COMUNE DI SANDRIGO

Individuazione dei beni culturali ed ambientali

SCHEDA n. 59

P.R.G. - L.R. 24/85 - art. 10

A LATO SUD

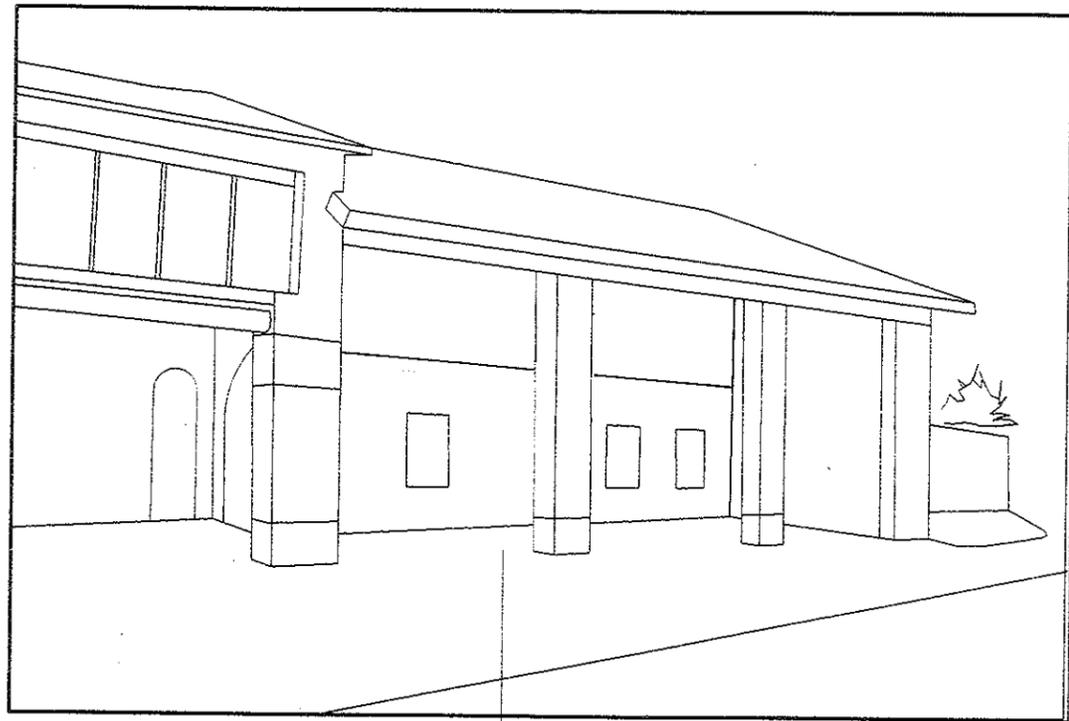
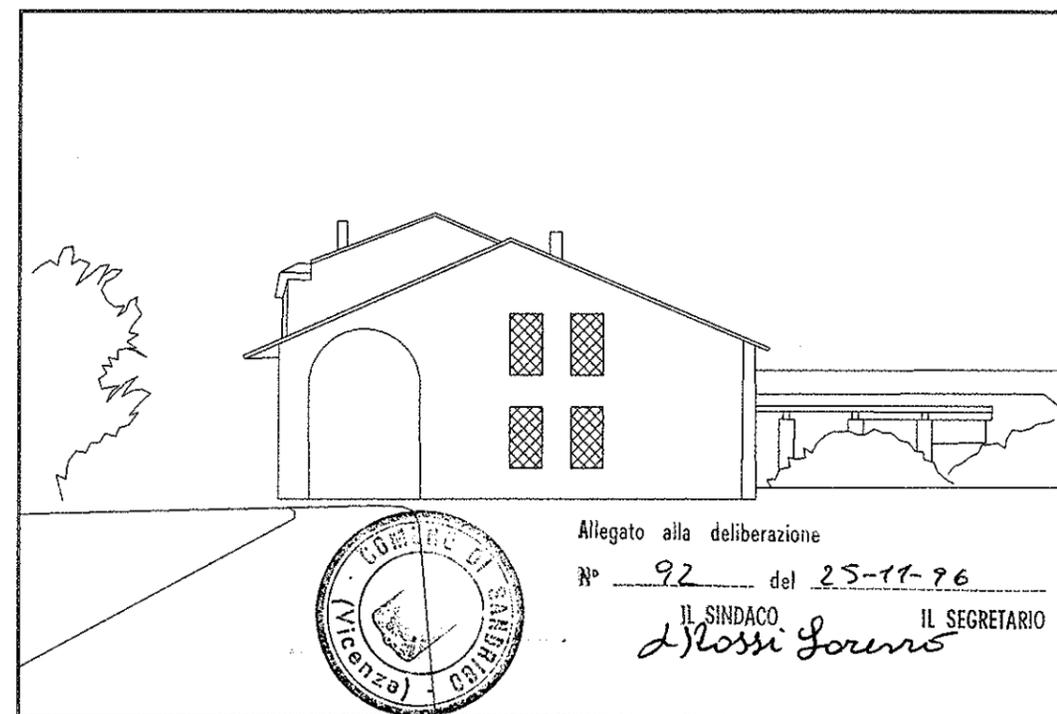
mantenimento dei fori del portico con eventuale arretramento delle pareti interne sul filo dei pilastri centrali

mantenimento dei fori del portico con eventuale arretramento delle pareti interne sul filo dei pilastri centrali ed eventuale ballatoio in aggetto.

B LATO EST

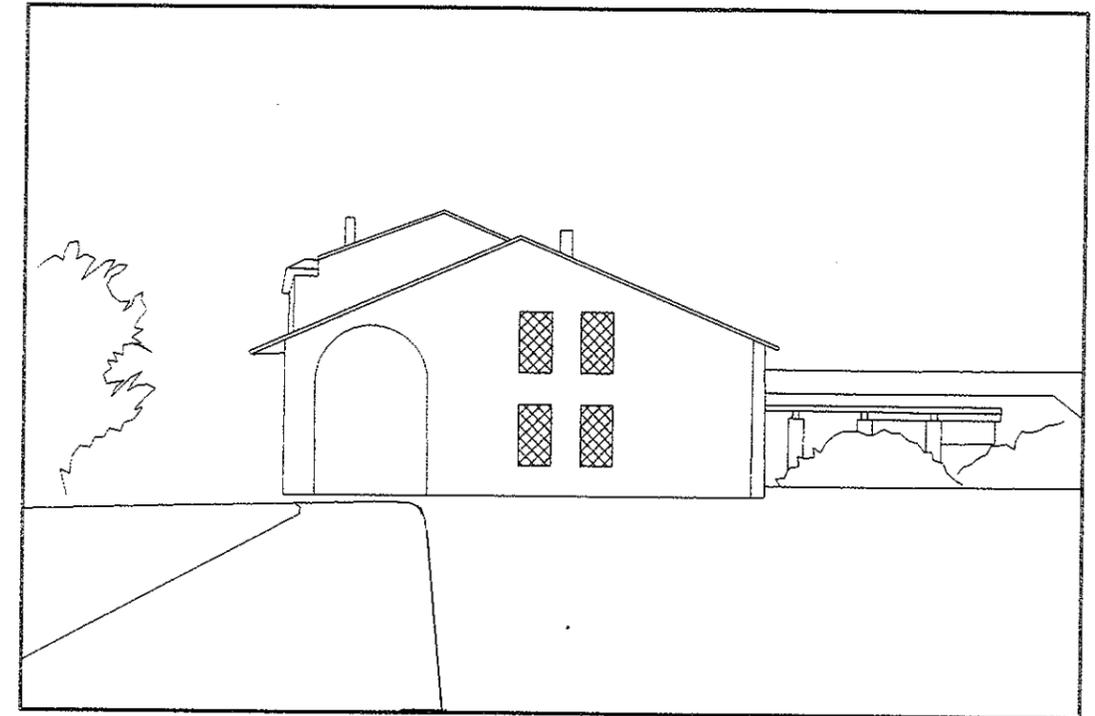
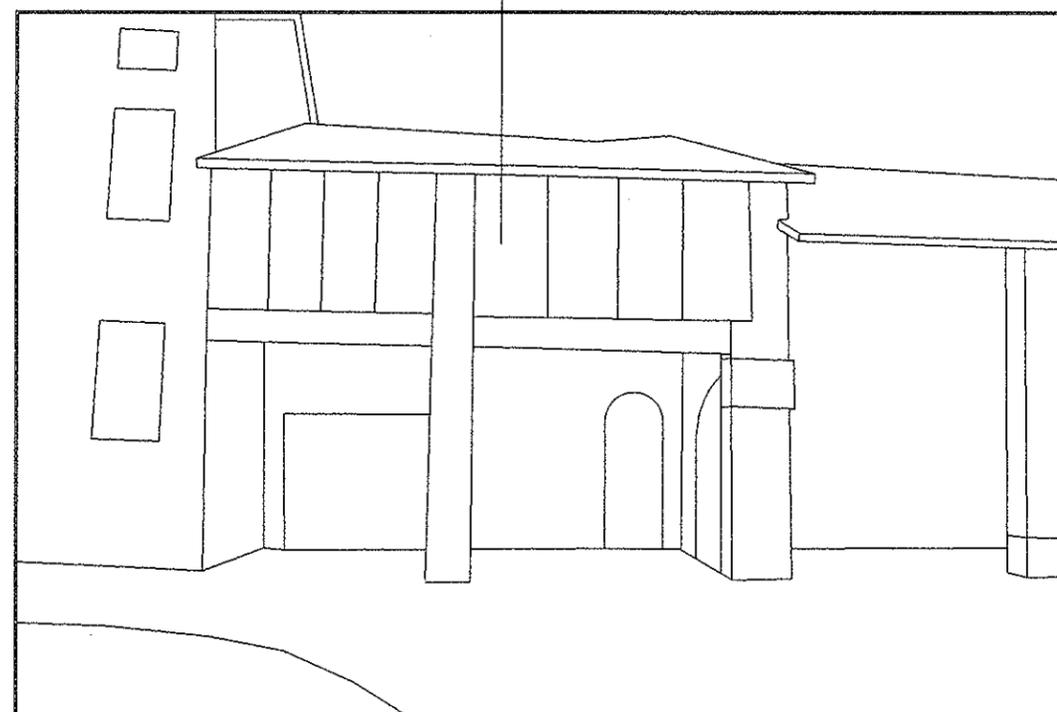
chiusura con serramento in legno o metallico dell'essicatoio "secarola", mantenimento del portico sottostante con arretramento delle pareti.

chiusura con serramento in legno o metallico dell'essicatoio "secarola", mantenimento del portico sottostante con arretramento delle pareti.

C LATO SUD - Particolare

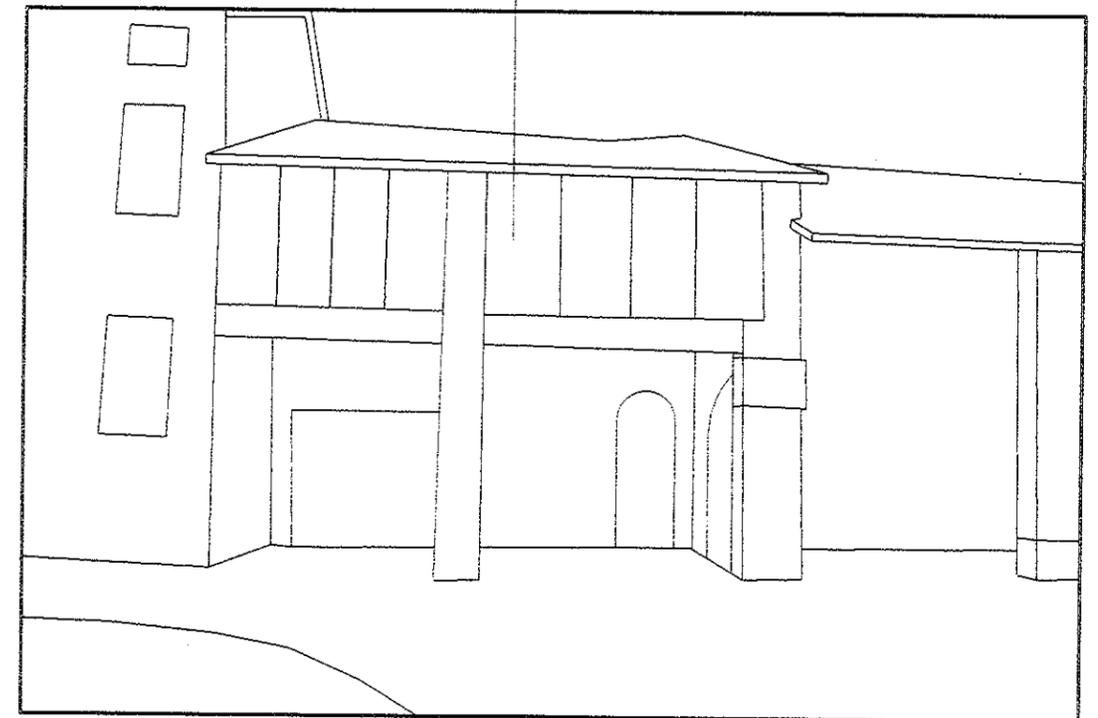
-  Adeguamento della forometria
-  Nuove aperture
-  Allineamenti
